**PLAN DE DÉPLOIEMENT  
DES BORNES EN EAU ET  
ÉLECTRICITÉ**  
À L'ÉCHELLE DU BASSIN DE LA SEINE

# PLAN DE DÉPLOIEMENT À L'ÉCHELLE DU BASSIN DE LA SEINE

# SITE DE GENNEVILLIERS (92)

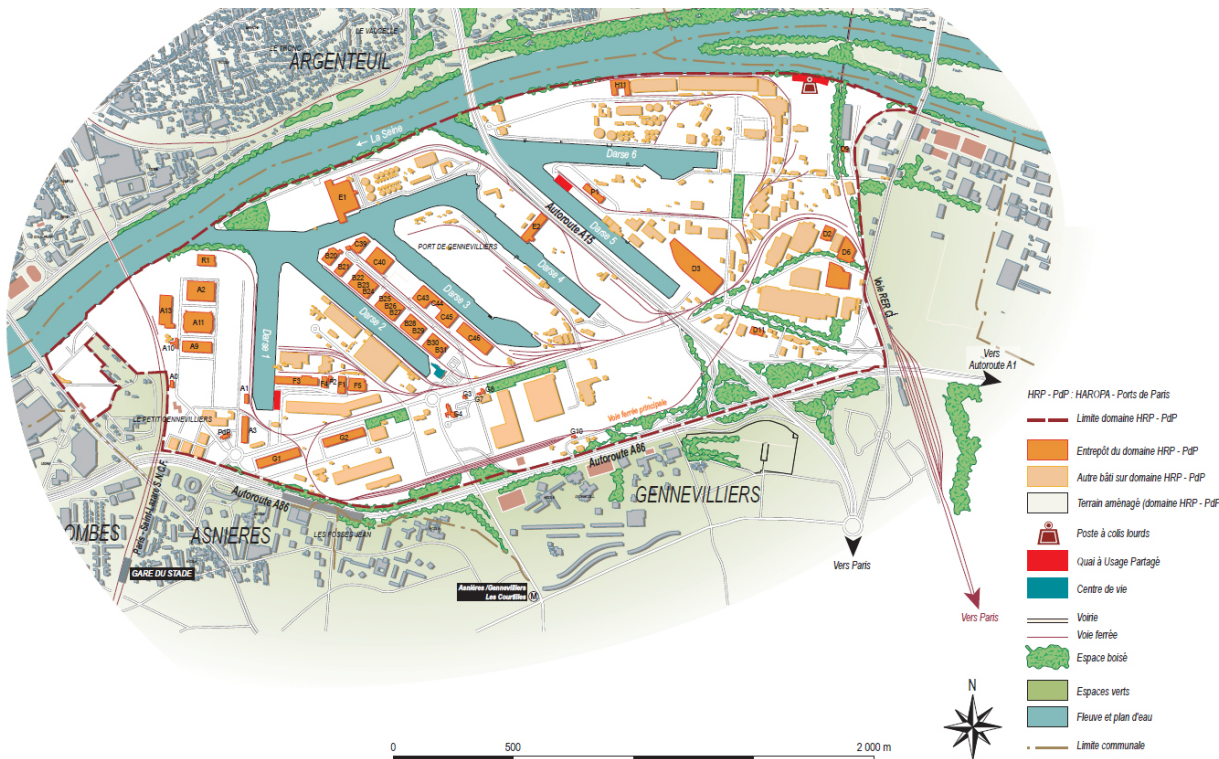
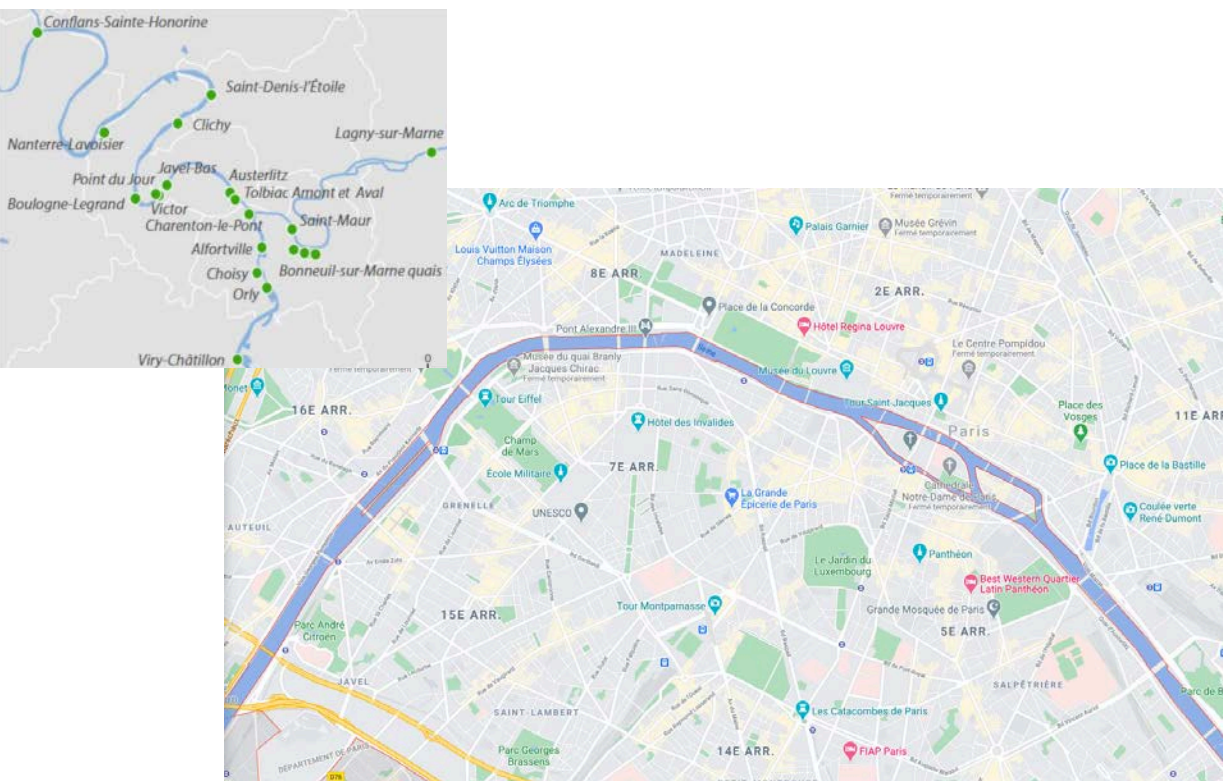
A Gennevilliers les besoins en bornes sont plus élevés que les 2 proposées.

Il y a beaucoup de bateaux en attente le week-end (et en semaine également) en darse 2 côté Nord-Est.

Il faudrait une borne tous les 100 mètres sur la longueur du linéaire d'amarrage et, si possible, 1 borne au pointil entre les darses 2 et 3.

Il pourrait être envisagé également d'installer une borne sur le port à containers de Gennevilliers.

# SITE DE ABLON-VIGNEUX (94)

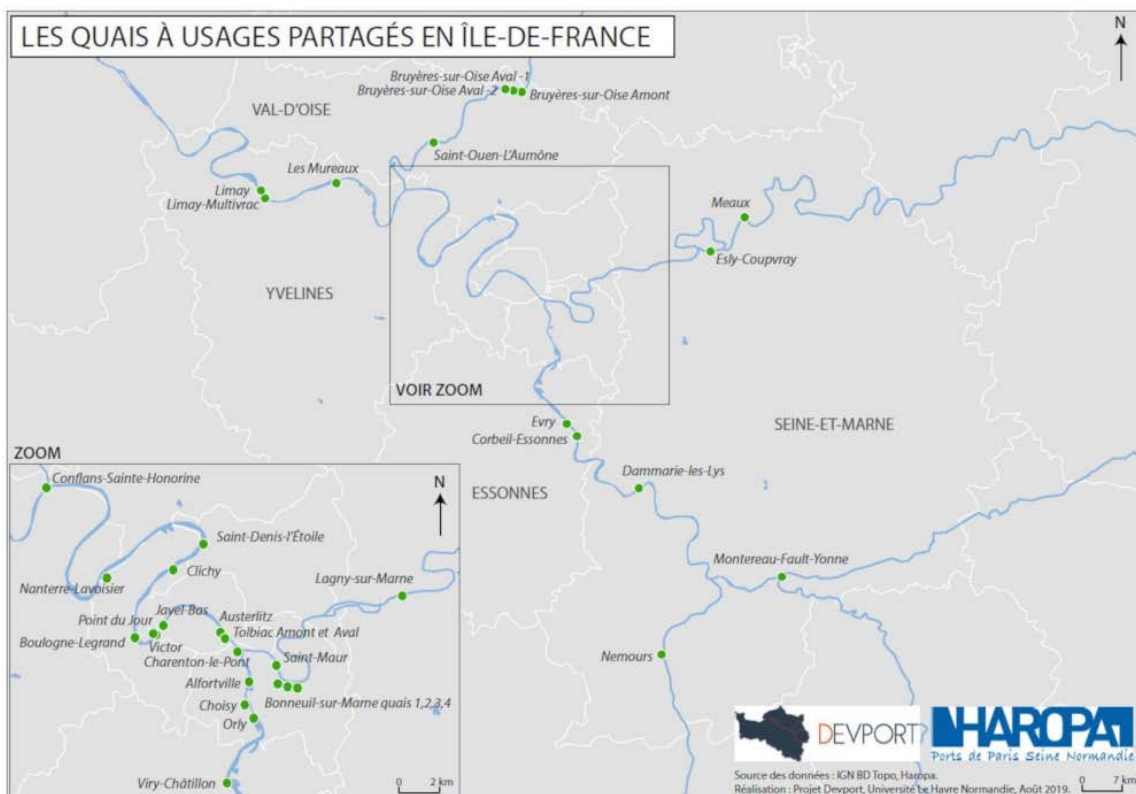
1 borne à l'amont, environ 100 m à partir de l'amont du quai pour ne pas gêner les entrées dans l'écluse.

Prévoir un débit d'eau suffisant.

Ce site n'est pas une priorité .

# SITES PORTS URBAINS DE LA SEINE AMONT

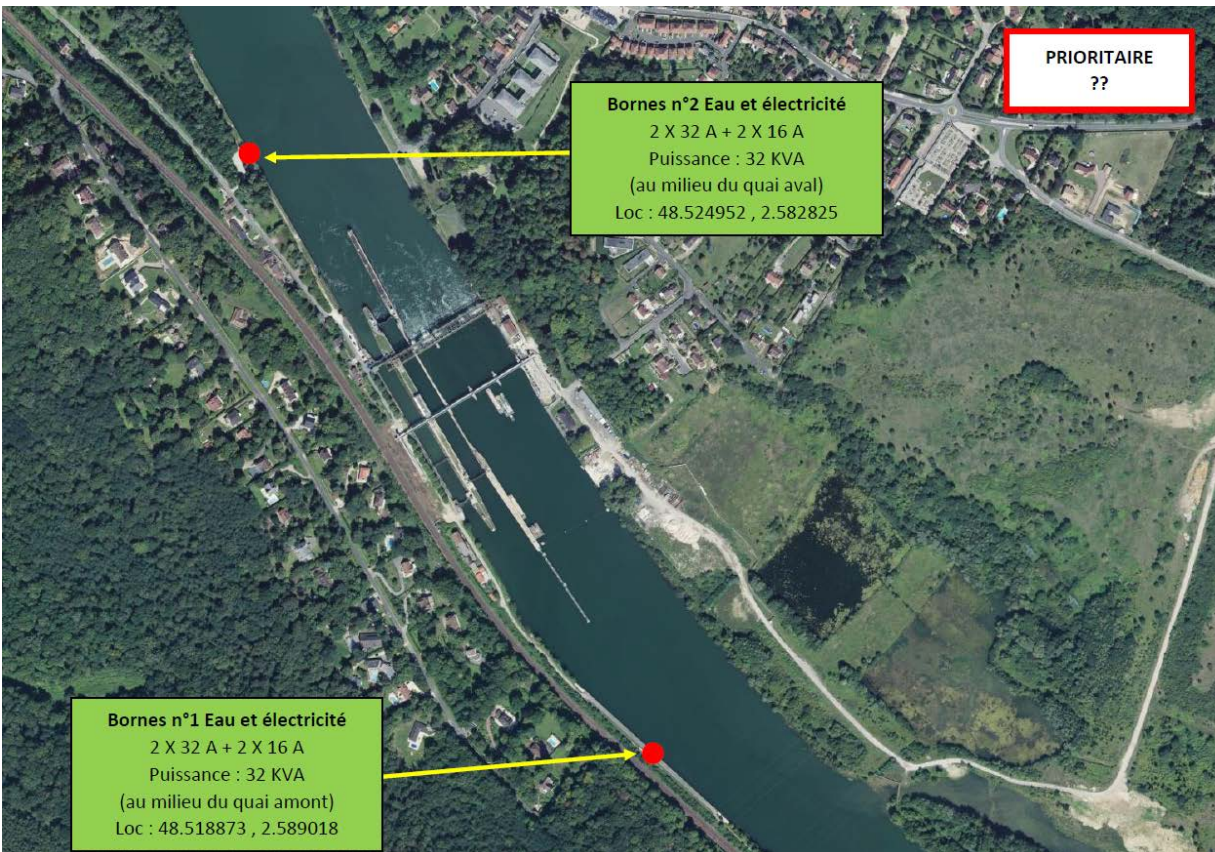
Si 5 bornes, il faudrait :

- 2 bornes au Quai de Corbeil ;
- 1 borne au Quai de Viry-Chatillon ;
- 1 borne au Port public de Montereau ;
- 1 borne à la place du point d'eau sur l'île de Melun.

# SITE DE CHAMPAGNE-SUR-SEINE (77)

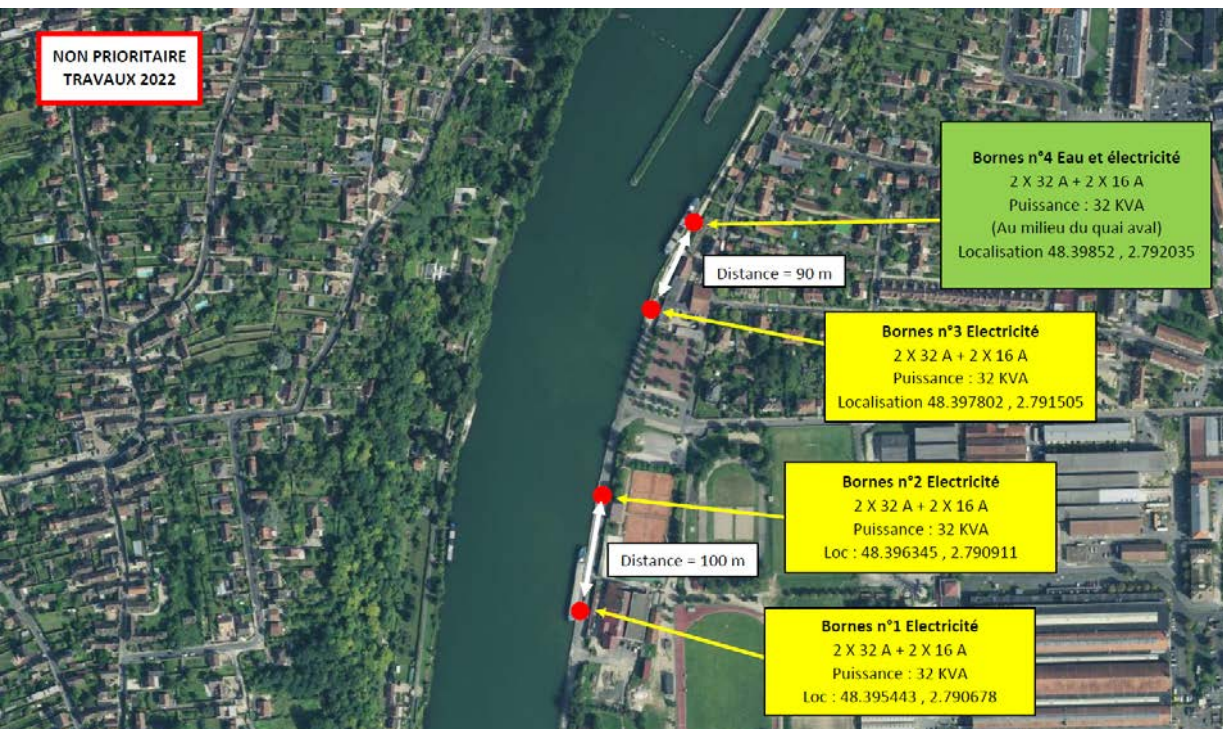
Les emplacements indiqués sur la photo sont convenables.

- > Localisation des bornes fret sur le quai de la Bosse
- > Borne fret (2)

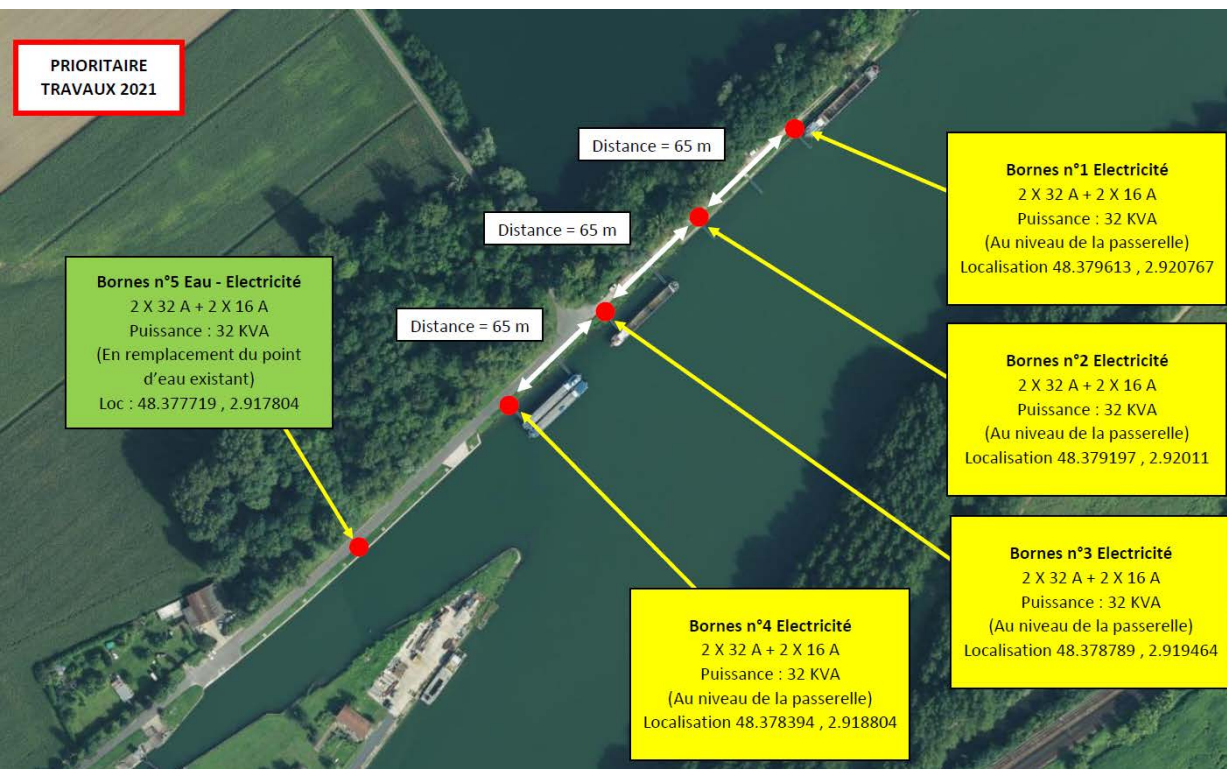
Les deux bornes prévues doivent être placées sur les passerelles d'accès aux bateaux.

# SITE DE MAROLLES-SUR-SEINE (77)

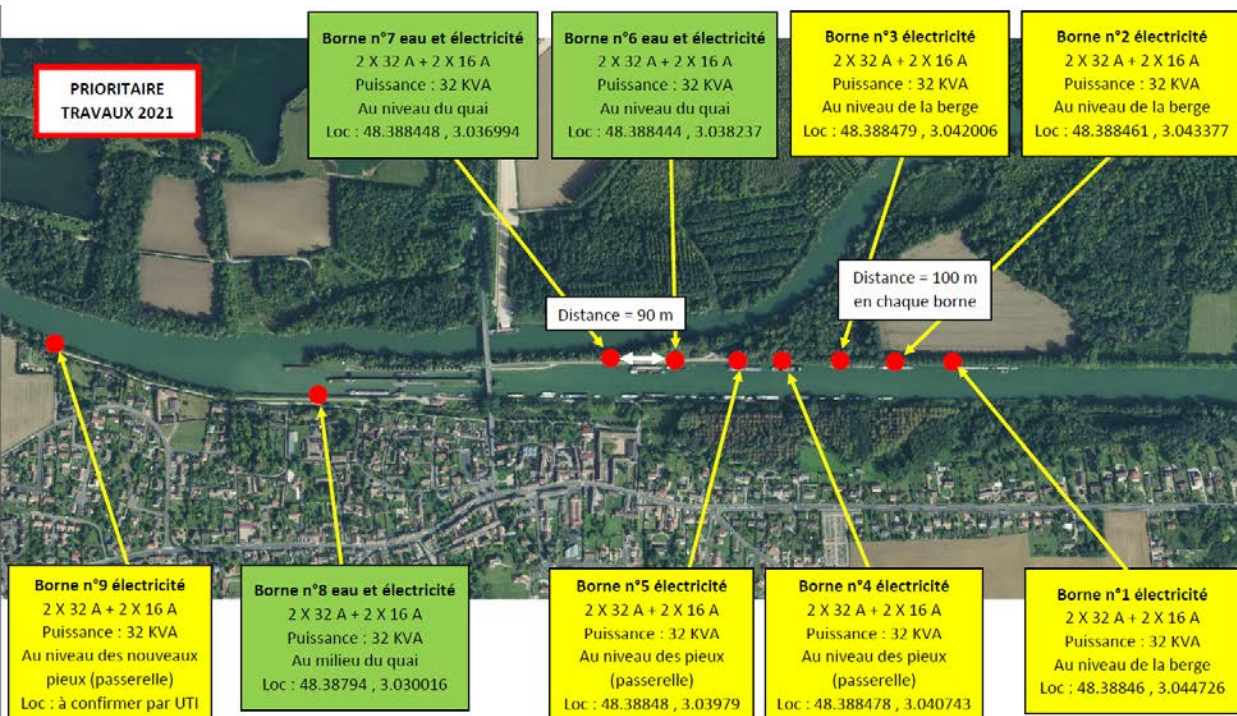
- **A L'AVAL** : 2 bornes à l'aval, 1 borne sur les nouveaux pieux et 1 borne sur le garage à bateaux.

- **A L'AMONT** : supprimer la borne à eau (trop près de l'écluse) et lui préférer des bornes eau ET électricité sur les 2 bornes suivantes.

Puis espacer de 100 mètres les bornes suivantes.

Une visite sur site avec un représentant serait à envisager.
